### 第3章 配慮書に対する知事の見解、並びに、事業者の見解

「(仮称)加部島風力発電事業計画段階環境配慮書」について(通知)

## (仮称) 加部島風力発電事業計画段階環境配慮書に対する知事意見

### 3.2 配慮書に対する佐賀県知事意見及び事業者の見解

図 3.3-1 対象事業実施区域及びその周囲の住居、学校、医療機関、福祉施設等の分布状況

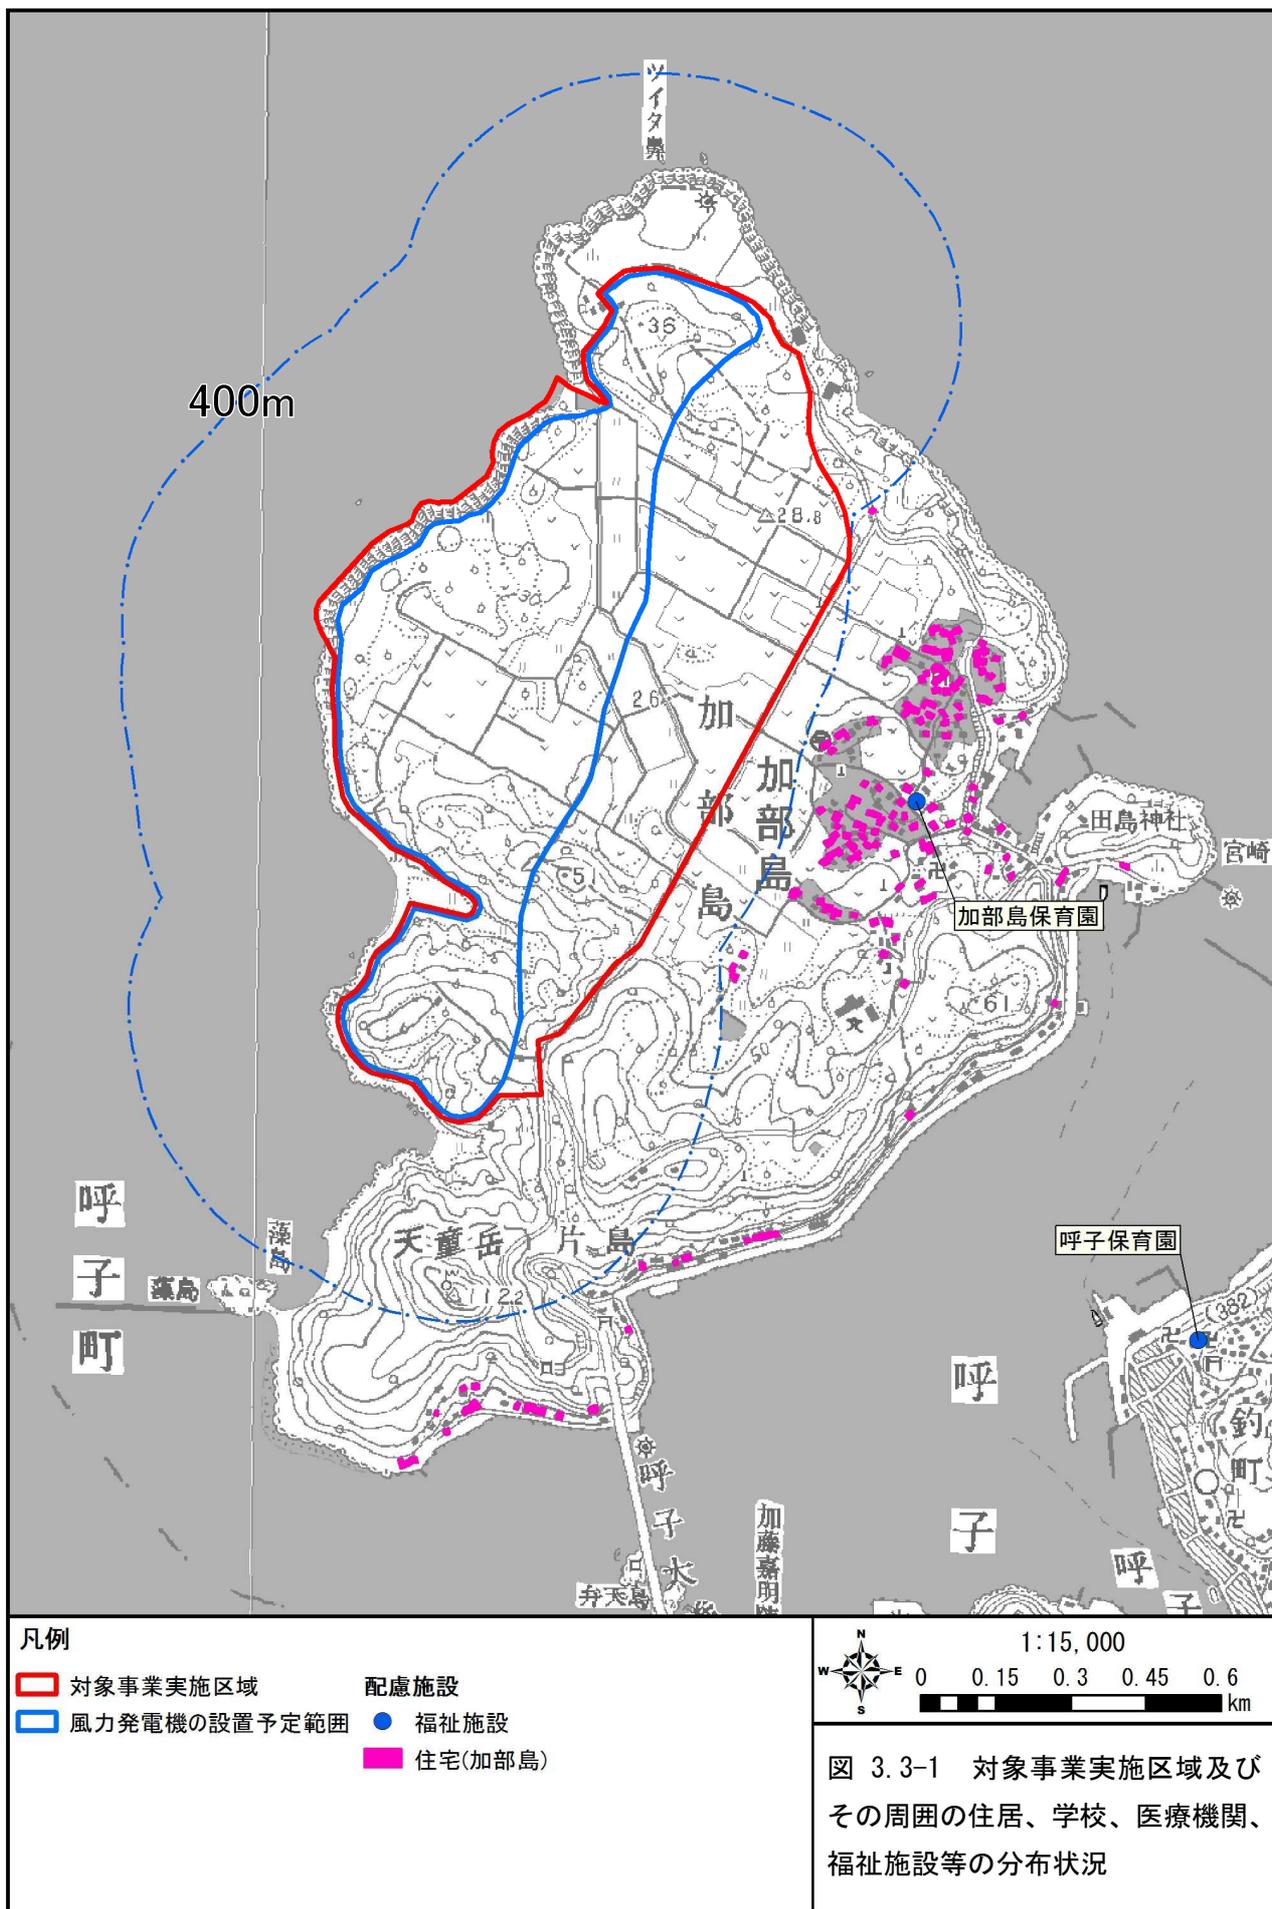
- (2) 本配慮書では、最近接する住居等との距離や影響範囲内に存在する住居等の戸数などが整理されておらず、施設の稼働に伴う騒音及び超低周波音による重大な影響を回避又は低減できる可能性が高いと判断するには情報が不足している。

- (2) 本配慮書では、最近接する住居等との距離や影響範囲内に存在する住居等の戸数などが整理されておらず、施設の稼働に伴う風車の影による重大な影響を回避又は低減できる可能性が高いと判断するには情報が不足している。

風力発電機の設置予定範囲から400mまでの範囲には、住居、学校、医療施設及び福祉施設等は含まれない。また、風力発電機の設置予定範囲から最も距離が近くなる可能性のある住居までは約400m、福祉施設（加部島保育園）までは約650mの離隔となる。

対象事業実施区域から最も距離が近くなる可能性があり、配慮が必要な住居は約 400m の離隔がある。最も距離が近くなる可能性のある学校、医療施設及び福祉施設等については約 650m（加部島保育園）となっている。

<b>凡例</b> <span style="color: red;">▭</span> 対象事業実施区域      ● 主要な眺望点 <span style="color: blue;">▭</span> 風力発電機の設置予定範囲      ◻ 可視領域 <span style="border: 1px solid black; padding: 2px;"> </span> 行政区域		 1:200,000 0 2 4 6 8 km
<b>図 3.3-3 可視領域と主要な眺望点</b>

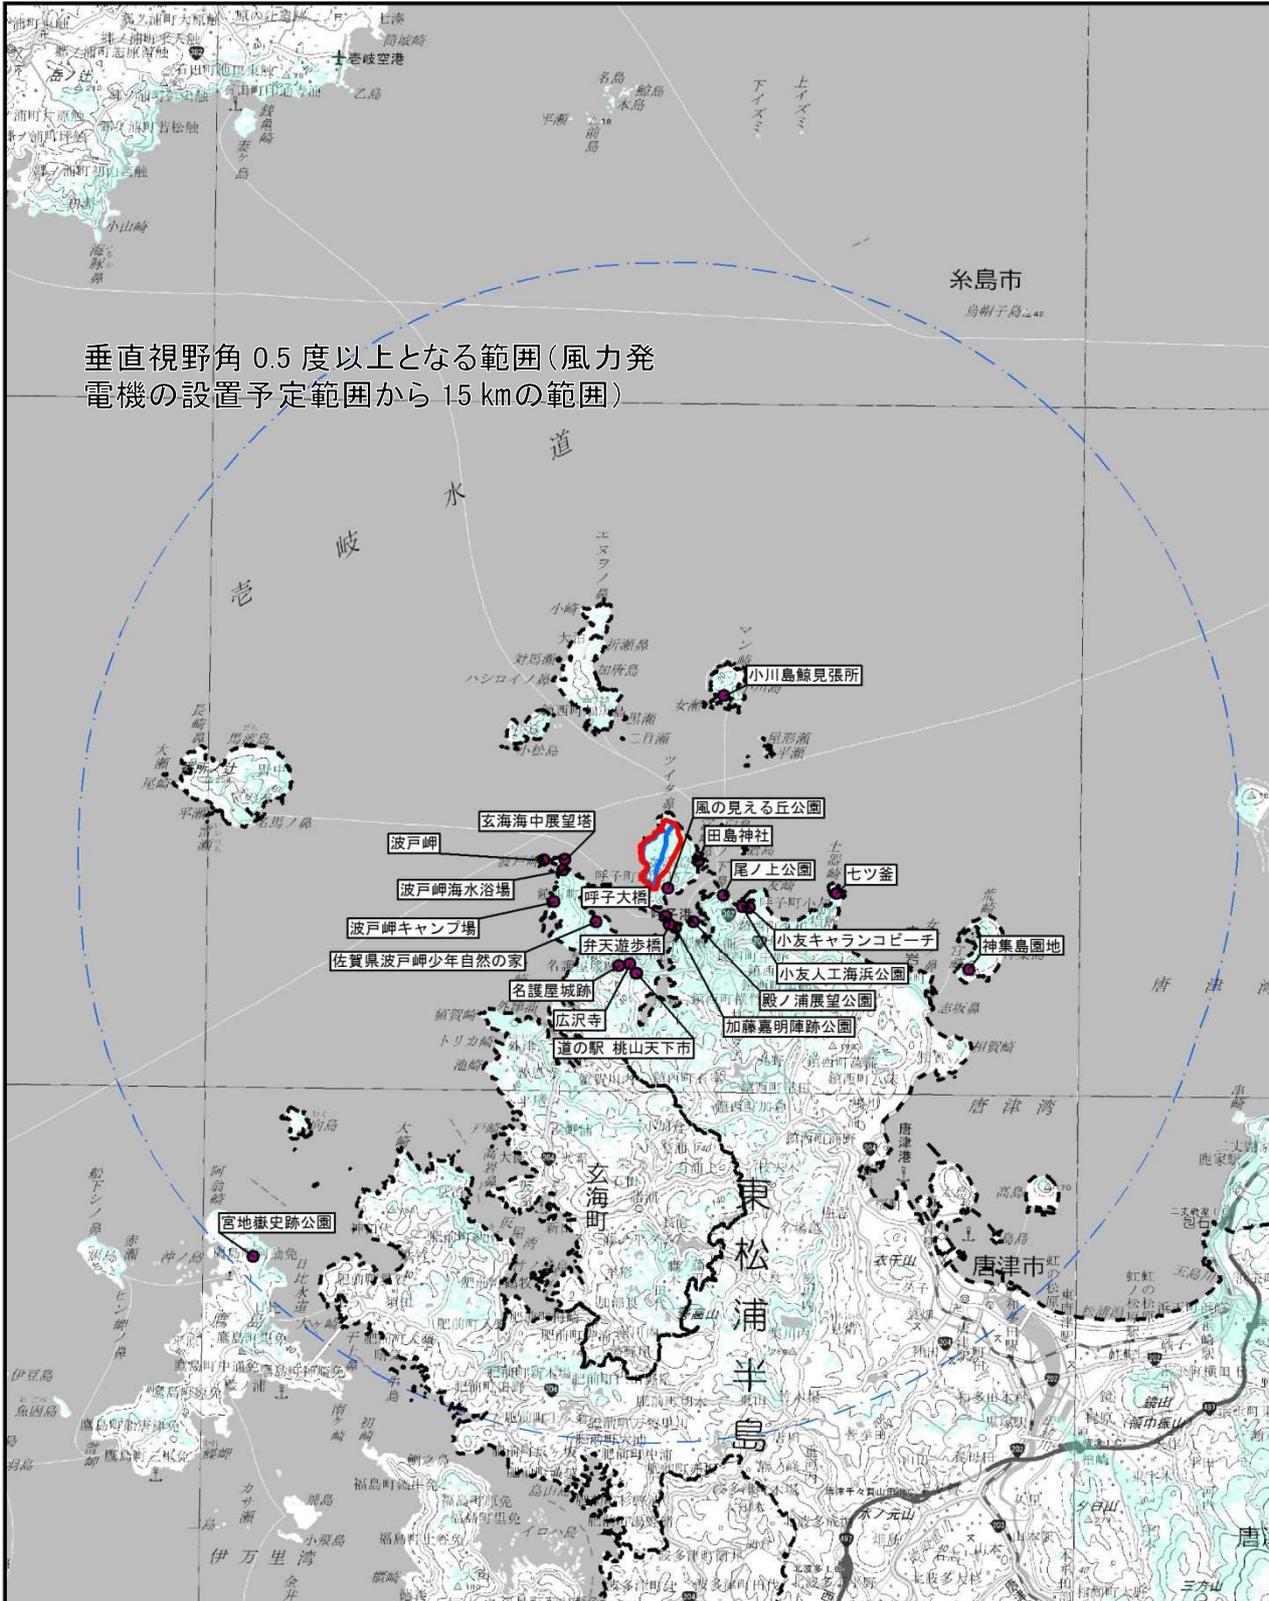
- (2) 本配慮書では、主要な眺望点から風力発電機の見える大きさや配置の検討により生じる環境影響の程度の変化などが整理されておらず、施設の存在に伴う景観への重大な影響を回避又は低減できる可能性が高いと判断するには情報が不足している。

<p>(2) 本方法書において整理された主要な眺望景観の変化の程度の予測結果では、玄界灘を一望できる展望施設である風の見える丘公園からの最大垂直見込角が24.1度と非常に高い値を示しているが、風力発電機配置の検討のみにより垂直見込角を大幅に縮小できる可能性は極めて低い。</p> <p>このため、準備書では、景観に関する適切な調査、予測及び評価を行い、その結果を踏まえた適切な位置及び規模を検討するなど、景観への影響を回避又は可能な限り低減すること。</p>	<p>景観に関する適切な調査、予測及び評価を行い、その結果を踏まえた適切な位置及び規模を検討するなど、景観への影響を回避又は可能な限り低減する。</p>

主要な眺望景観の変化の程度についての予測結果は、表 3.3-4 及び図 3.3-3 に示すとおり、垂直見込角  $0.5^\circ$  以上の範囲には、「風に見える丘公園」など 21 箇所が含まれている。

主要な眺望景観の変化の程度については、垂直見込角  $0.5^\circ$  以上の範囲に含まれる 21 箇所においては、視覚的变化が生じる可能性がある。
